Søknad om endring av reguleringsplan etter forenkla prosess, pbl § 12-14, andre ledd

Namn på gjeldende plan:	Detaljregulering for gnr. 66. 2 m.fl., Taushaugen, Søndre drivenes
GRN/BRN:	66/2 m.fl
Vedtaksdato for gjeldande plan:	16.12.21
Tidlegare endringar av gjeldande plan:	08.07.2022
Plankonsulent:	SE arkitektur
Forslagsstillar:	Bekkjarvik Eiendom AS
Gebyrmottakar:	Bekkjarvik Eiendom AS
Dato for innsending av søknad:	11.04.2025

Figur 1 Areal merkte i raudt er påverka av søknad om endring

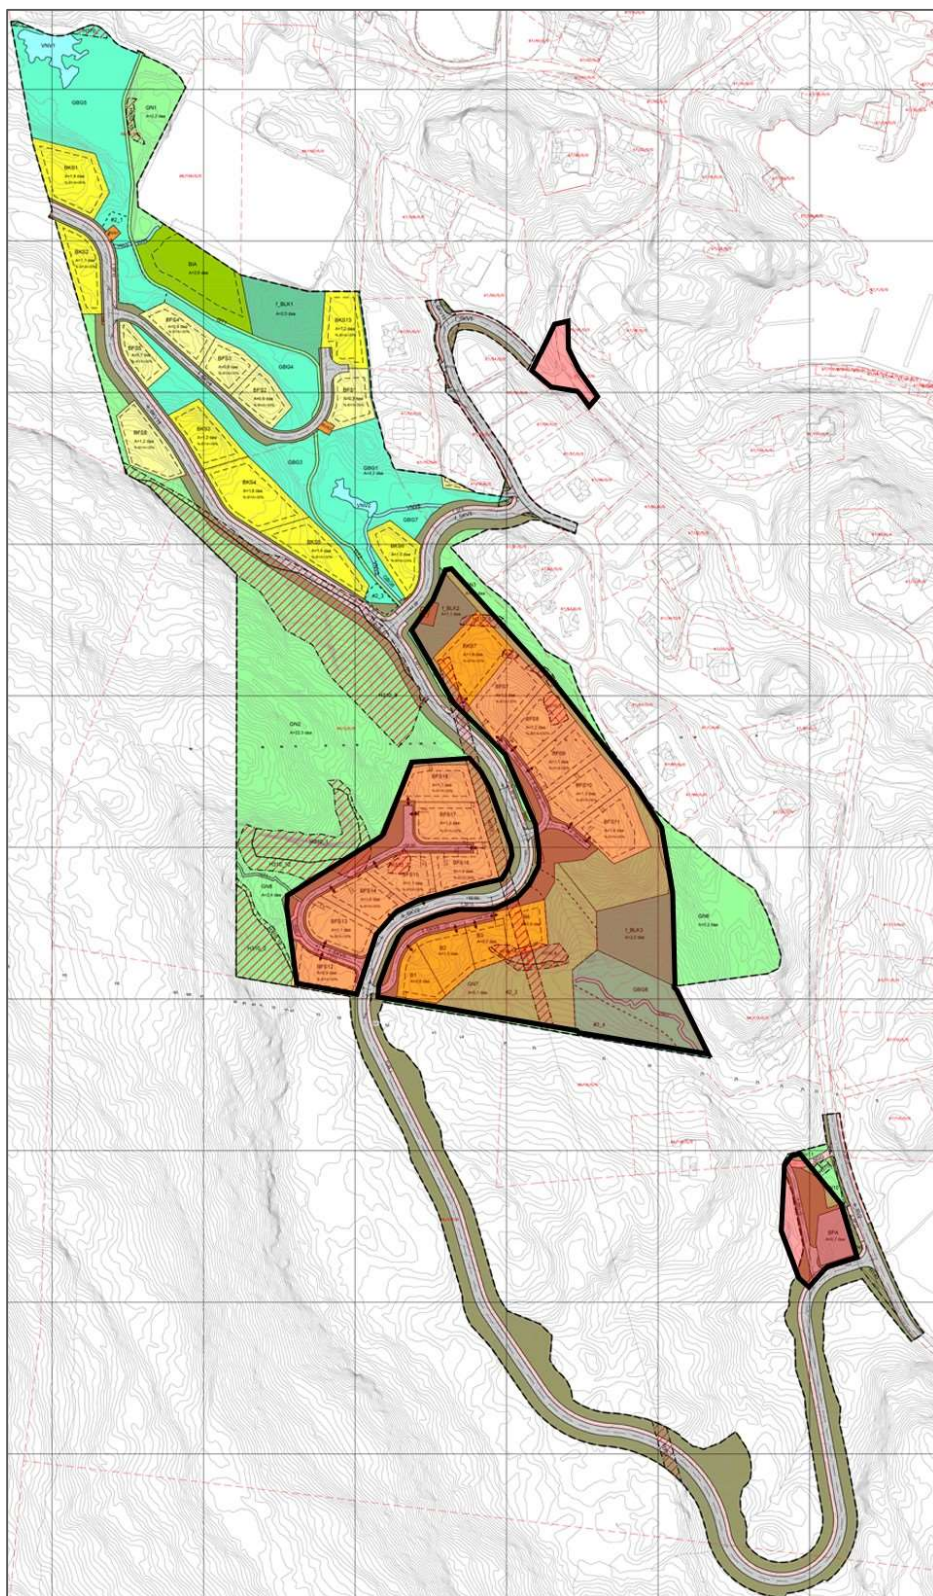
Den opphavlege reguleringsplanen tek for lite omsyn til den utfordrande topografien i planområdet. Dette medfører vanskelege planeringshøgder, tomter med for lite areal til terrengtilpassing og fleire tomter som ikkje kan realiserast. I tillegg finst det rekkjefølgjekrav om utbetring av avkøyring frå fylkesveg i nordaust og opparbeiding av fortau, noko som hindrar igangsetting av tiltak i heile planområdet. På bakgrunn av dette er det ynskjeleg, og heilt naudsynt, med ei rekkje endringar og justeringar av arealføremål, planeringshøgder, grenser og meir. Det er vurdert at dei føreslåtte planendringane ikkje rører ved tema i ROS-analysen, så den er uendra.

Figur 3 Utsnitt av opphavleg plan til venstre, endra plan til høgre

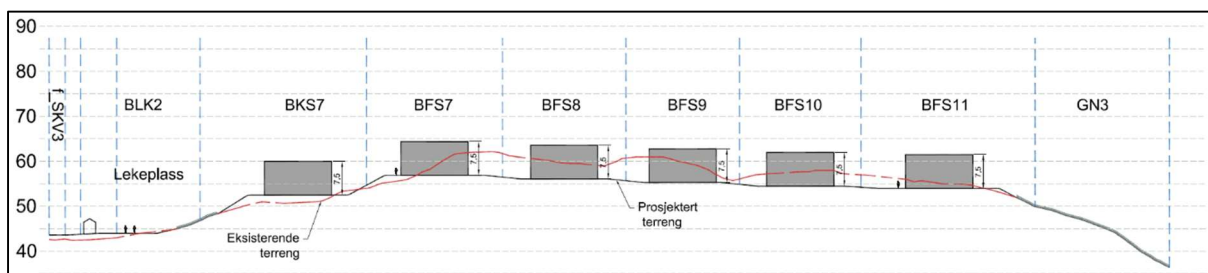
Tomtene BFS7–13 ligg på ein smal rygg med store høgdeskilnader i overgangen til andre arealføremål. Fleire av tomtene ligg i særskilt bratt terreng, noko som krev omfattande støttemurar og fyllingar. Difor er det naudsynt å auke storleiken på tomtene og justere grensene. Nokre tomter er vurderte som ikkje-gjennomførbare og er difor fjerna. Desse endringane fører òg til at tilkomstvegane vert justert, og det tilhøyrande leikearealet (f_BLK3) går ut fordi det ikkje finst eigna areal her. Det tapte leikearealet er erstatta ved ei utviding av leikeplassen f_BLK4 (som no heiter f_BLK3 i ny plan). Turvegen GT3 blir flytt slik at han følgjer dagens trakk gjennom grøntarealet GN6 og vidare til leikeplass og hovudveg.

- BFS7–BFS11 får justerte føremåls- og byggjegranser
- BFS7–BFS11 får endra utnyttingsgrad som følge av justert tomtestorleik
- BFS12 og BFS13 går ut
- f_SKV8 går ut
- f_BLK3 går ut
- GN5 blir justert
- GT3 blir flytt og utvida
- BRE3 blir flytt
- f_SKV6, f_SKV7 og anna veggrunn blir justerte
- AvkøyringAvkøyringspilar er teikna inn
- Namngjeving av arealføremål er oppdatert etter reduksjon i talet på bustadføremål

- Nummereringa av paragrafen er endra, frå §3.1 til §3.2
- §3.2.4 (tidlegare §3.1.4): Høve til å justere for planering aukar frå 0,5 til 1 meter. Planeringsnivå på BFS7–11 gjeld tilkomst/inngangsparti i tabellen. Krav om «terrengtilpassa utbygging» og «avkøyrslø frå» går ut. Illustrasjonsprinsipp blir fjerna.
- §4.2.2: Namn på arealføremål blir oppdaterte.
- §5.3.2: Føresegnene blir tilpassa justeringa av turvegen.
- §9.6 (tidlegare §9.5): Namn på arealføremål blir oppdaterte.
- §9.4 og §9.5 (tidlegare §9.5.1 og §9.5.2): Namn på arealføremål blir oppdaterte

Figur 5 Utsnitt av opphavleg plan til venstre, endra plan til høgre

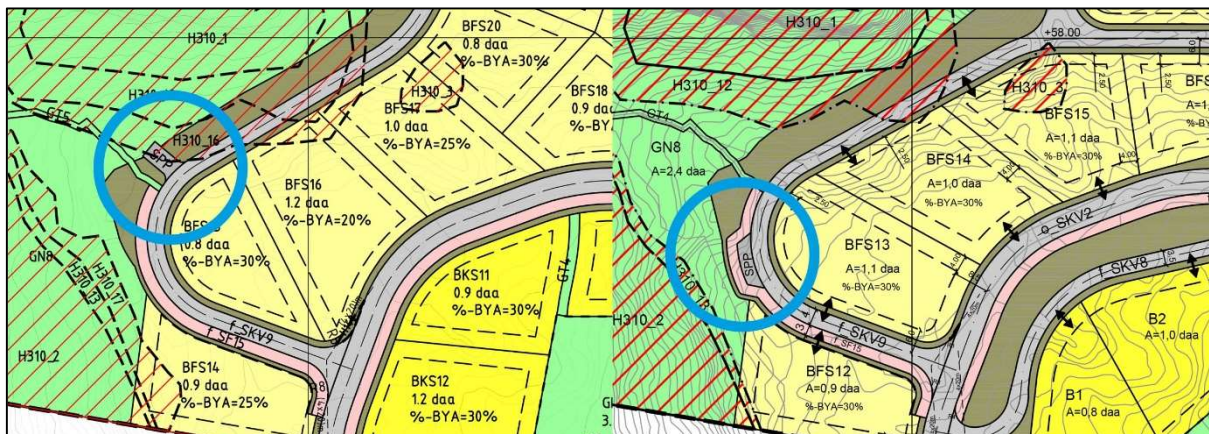
Parkeringsplassen for personar med nedsette rørsleevner (SPP) er plassert i ein bergvegg. Ein må sprengje ein del fjell for å realisere denne plasseringa, noko som er lite føremålstenleg. Difor er det føreslått å flytte parkeringsplassen mot sørvest, på andre sida av sherpatrappa.

- SPP blir flytta
- Fortau og sideareal blir tilpassa ny plassering

Figur 6 Utsnitt av opphavleg plan til venstre, endra plan til høgre

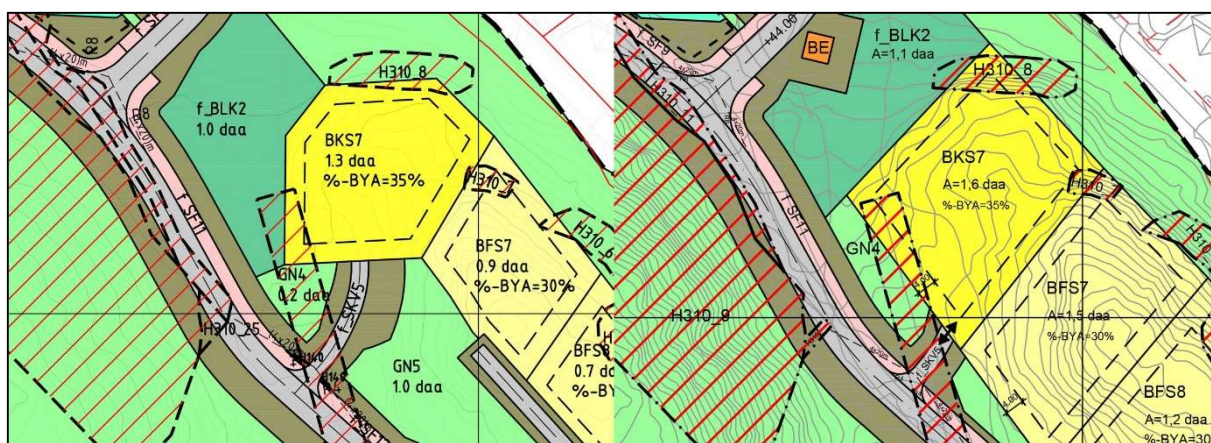
Som følge av grensejusteringa på nabotomta BFS7, må òg grensene til BKS7 endrast. Tomta blir noko større, slik at ein får meir armslag ved utforming og plassering av bygg, parkering og terrengtiltak i grensa mot nabotomta. Dette gjer òg at arealføremålet for tilkomstvegen f_SKV5 og anna vegggrunn blir noko mindre.

- Grensene for BKS7 blir justerte
- Grensene for f_SKV5 og anna veggrunn blir justerte
- GN4 blir justert

Figur 7 Utsnitt av opphavleg plan til venstre, endra plan til høgre

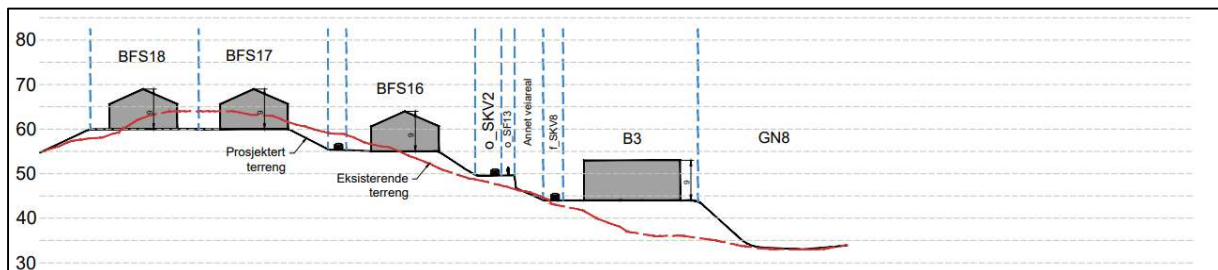
BKS8 har ei uheldig plassering med bratt og kupert terreng og blir difor fjerna frå planen. Nabotomtene BKS9 og BKS10 blir justerte noko i form og storleik for å få betre terrengtilpassing.

Det er stor høgdeskilnad mellom BKS8–12 og køyrevegen o_SKV2. Difor kjem det ein ny tilkomstveg, f_SKV8, som sikrar tilkomst til tomtene og opnar for mogleg innkøyring til eit felles garasjeanlegg. For å gi plass til fleire einingar er maksimal byggehøgda auka frå 7/7,5 meter til 8/9 meter på tomter med planeringshøgda på +44.00. For å kompensere for tomter som går ut, er talet på bueiningar i BKS8-12 endra, slik at ein held på det same talet på bueiningar som i den opphavlege planen. Tomtene har fått endra føremål til bustad for å legge til rette for ein meir fleksibel bruk av området. Nye namn er B1-4.

- BKS8 går ut
- GT4 går ut
- Grensene for BKS9–12 blir justerte
- Ny køyreveg, f_SKV8
- Namna blir oppdaterte etter endring av, og reduksjonen i bustadføremål
- Utnyttingsgrad vert endra
- AvkøyringAvkøyringspil er teikna inn

- Det nye føremålet for bustad har fått eigen paragraf §3.1. Føresegnene som omhandlar tomtene B1-4 (tidlegare BKS8-12) er fjerna frå §3.3 (tidlegare §3.2).
- Nummereringa av paragrafen er oppdatert, frå §3.2 til §3.3
- Tabell blir oppdatert etter endring av, og reduksjonen i bustadføremål. Informasjon som omhandlar B1-4 (tidlegare BKS8-12) er fjerna.

Figur 9 Utsnitt av opphavleg plan til venstre, endra plan til høgre

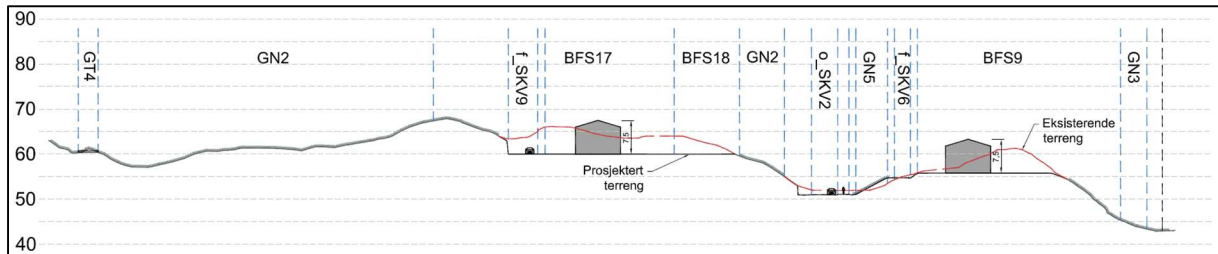
I opphavleg plan legg ein opp til at BFS18–19 skal ha innkøyrse frå køyrevegen o_SKV2. Dette er uønskt fordi det krev store terrenginngrep og gir stor høgdeskilnad til nabotomtene. Nokre stadar er skilnaden heile 10 meter. Difor er det naudsynt å justere både utforminga av tilkomstvegen og tomtene i denne delen av planen. To tomter er fjerna, og tilkomstvegen er omforma for å gje tilkomst til tomtene som ligg på platået over køyrevegen o_SKV2. Tomtene er òg blitt noko større.

Planeringshøgden er justerte slik at ein får ei terrassering: dei lågastliggjande tomtene i vest og trinnvis høgare mot nord. Slik sikrar ein gode soltilhøve og utsikt for alle tomtene. Byggehøgda på BFS12–18 er endra frå 7/7,5 meter til 8/9 meter, slik at det kan vere mogleg med tre etasjar i dette området. Dette er ynskjeleg sidan fleire av tomtene ligg i skrått terreng og krev terrengtilpassa bustader.

- BFS21 og BFS22 går ut
- BFS15–20 får justerte grenser
- BFS14–20 får justert utnyttingsgrad
- f_SKV9 og sideareal blir justerte
- Anna vegareal ved o_SKV2 blir utvida
- Namnet på turvegen GT5 blir endra til GT4
- Namn blir oppdaterte etter reduksjon i bustadføremål

- §3.2.4. (tidlegare §3.1.4): Namn i tabell blir oppdaterte etter reduksjon i bustadføremål. Planeringsnivå oppgir nivå ved inngangsparti. Krav om avkøyring frå veg f_SKV2 blir fjerna. For dei fleste bustadene blir kravet om «terrengtilpassa utbygging» fjerna.

Figur 11 Utsnitt av opphavleg plan til venstre, endra plan til høgre

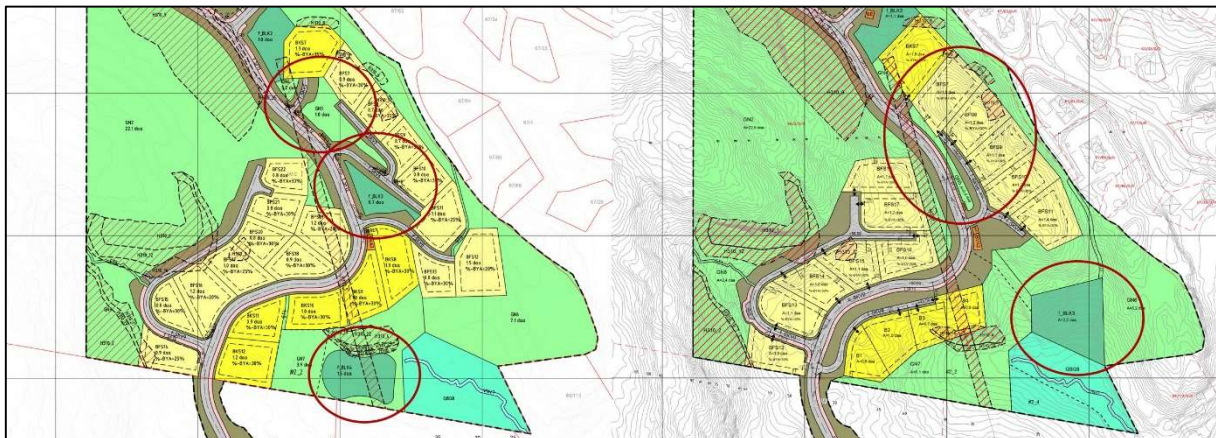
Leikearealet i gjeldande plan ligg kilt mellom to køyreveggar og har stor høgdeskilnad. Opparbeiding av dette arealet vil krevje store støttemurar og terrenginngrep, og det vil òg vere vanskeleg å skjerme mot støy og forureining utan omfattande tiltak. I endra plan blir delar av dette arealet (f_BLK3) nytta til nye løysingar for tomter og tilkomstveg. Det tapte leikearealet blir erstatta med ei utviding av f_BLK4 (som no blir f_BLK3). f_BLK4 ligg i eit myrlendt terreng, som òg fungerer som ein flomveg ved ekstremnedbør. Difor er leikeplassen flytt til nordsida av den nærliggande myra GBG8. Som følgje av dette aukar avstanden mellom bustader og leikeplass, men avstandskravet på maks 200 meter blir framleis oppfylt. Ein større og meir skjerma leikeplass med direkte tilgang til grøntareal og turveg er positivt for kvaliteten. Føresegnområdet #2.2 er òg utvida, slik at ein kan lage turveg frå både vest og nord til leikeplassen.

- f_BLK3 fjernast
- f_BLK4 blir utvida for å erstatte tapet av leikearealet i f_BLK3
- f_BLK4 flyttast til nordsida av GBG8
- GN7 blir større
- GN6 blir mindre

- GN3 blir større
- Namn blir oppdaterte etter reduksjon i talet på leikeplassar

- §3.6.5: Føresegna går ut, sidan arealføremålet er fjerna
- §3.7.4 (tidlegare §3.6.4): Namn blir endra etter reduksjon i talet på leikeplassar
- §5.3.2: Føresegna blir tilpassa endringa av turveg og leikeareal
- §9.11 (tidlegare §9.10): Namn blir endra etter reduksjon i talet på leikeplassar

Figur 12 Utsnitt av opphavleg plan til venstre, endra plan til høgre

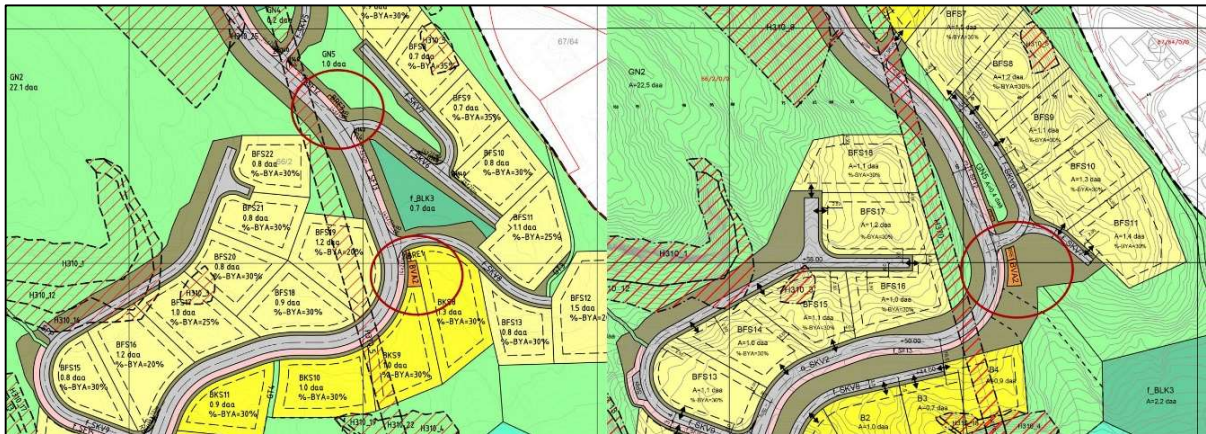
Det er stilt rekkjefølgjekrav om utbetring av nordleg kryss til fylkesvegen før andre tiltak kan starte. Dette gjer at ein ikkje kjem i gang med bustadutbygginga, sjølv om bustadene i hovudsak ikkje skal bruke dette krysset. Krysset er òg regulert i «Detaljreguleringsplan for gnr. 67 bnr. 1 mfl. Bekkjarvik. Bustad- og naustområde», som er under arbeid, og der er det sikra rekkjefølgjekrav om kryssutbetring. Difor føreslår ein å fjerne dette vegkrysset frå planen, saman med nærliggande fortau og sideareal. Det blir òg stilt rekkjefølgjekrav om stenging av f_SKV3 fram til mellombels bruksløyve for eit av bustadføremåla i BKS 1–5, BKS 13 eller BFS 1–6. Dette er for å avgrense gjennomkøyring på det eksisterande veganlegget.

- Planavgrensinga blir redusert, slik at avkøyringa ligg utanfor planområdet
- o_SV1 blir fjerna
- o_SF1 blir fjerna
- o_SF2 blir fjerna
- f_SF3 blir fjerna
- GT6 blir fjerna
- f_SKV3 blir redusert
- Anna veggrunn blir redusert i plankartet

- §4.3: o_SF1, o_SF2 og o_SF3 går ut, så talet på arealføremål endrar seg frå SF1–18 til SF4–18.
- §9.4: Denne føreseigna går ut når arealføremålet er fjerna frå planen.

- Ny Føresegn: §9.3 *Arealet for køyreveg, f_SKV3, skal sperrast for gjennomkøyring av bil- og anleggstrafikk ved bruk av bom, betongblokker eller tilsvarende fysiske hinder, fram til mellombels bruksløyve er gitt for eitt av bustadføremåla BKS 1–5, BKS 13 eller BFS 1–6. Sperringa skal utformast slik at vegarealet kan nyttast som gangareal utan hinder for fotgjengarar.*

Figur 14 Utsnitt av opphavleg plan til venstre, endra plan til høgre

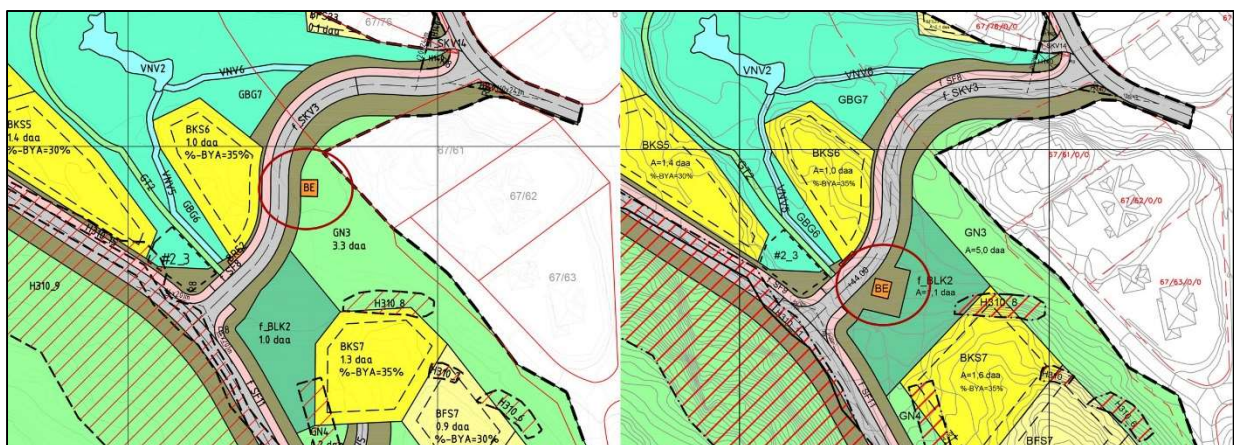
Areal for energianlegg (BE) låg ugunstig til i høve kabelføring vidare. Dette arealet er difor flytt mot sørvest. Det er uheldig for avstanden til leikeplassen, så denne er utvida, slik at ein kan halde litt avstand til nettstasjonen/trafoen. Det er òg lagt til presiseringar i føresegna om at leikearealet skal opparbeidast universelt og at 1:3-kravet gjeld for opparbeidd areal. Utan dette ville det ikkje vere råd å bevare noko av det eksisterande terrenget. Leikeplassen er utvida for å kompensere for tapt areal. Tidlegare utgjorde samla areal for leikeplass (BLK2, BLK3, BLK4) 3,2 dekar. I endra plan er det sett av 3,3 dekar til leikeplass, fordelt på BLK2 og BLK3.

- BE blir flytt
- Anna vegareal blir utvida rundt BE

- BLK2 blir utvida mot nordaust

f_BLK2 skal vera felles leikeareal for einingane innanfor BFS 1-6, BKS 1-6 og BKS13 Minimum 45% av leikearealet på f_BLK2 skal opparbeidast universelt. Ingen delar av det opparbeidd området skal vera brattare enn 1:3.

Figur 15 Utsnitt av opphavleg plan til venstre, endra plan til høgre

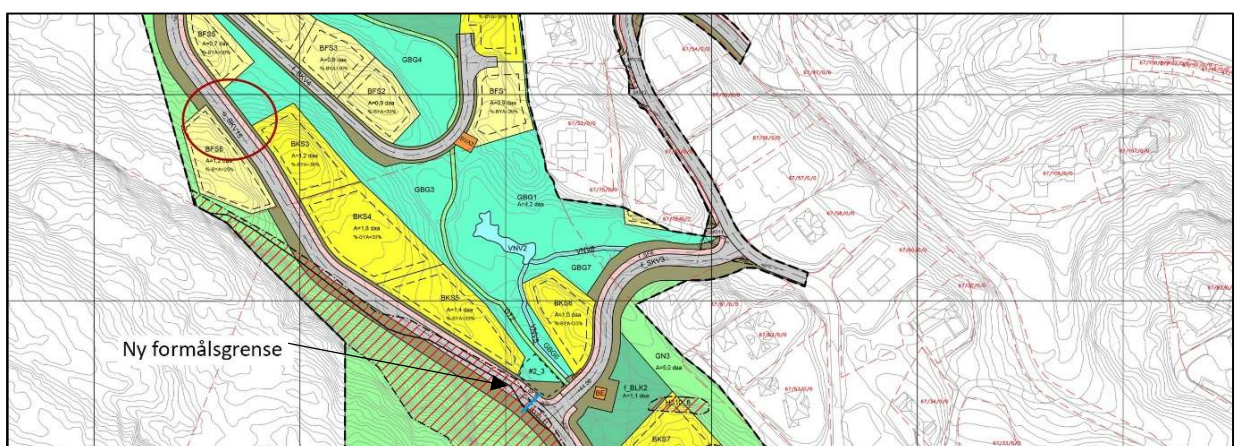
Nærare undersøkingar av det regulerte området for veg f_SKV10 har avdekt store utfordringar med den planlagde vegbana. Høgdeskilnaden mellom regulert veg og eksisterande terreng er betydeleg, noko som gjer det vanskeleg å gjennomføre fylling for både veg og parkeringsplass. Dette skapar òg utfordringar for teknisk infrastruktur. Ved å flytte vegen om lag 6 meter mot vest, kan ein redusere fyllinga og behovet for tilførte massar. Parkeringsplassen er òg føreslått noko utvida, slik at han kan fungere som snuplass for større køyretøy som lastebil og buss. Desse endringane gjer det naudsynt å utvide plangrensa noko (om lag 60 m²) for å få med sideareal til veg. Området er dekt av tett vegetasjon (for det meste gran), og noko av denne grønnstrukturen vil gå tapt.

- Køyreveg f_SKV10 blir flytt mot vest
- Anna veggrunn blir flytt til nytt fyllings-/skjeringsareal
- Parkeringsplass SPA blir utvida mot vest
- Plangrensa blir utvida for å ta med naudsynt sideareal til veg
- GN9 går ut
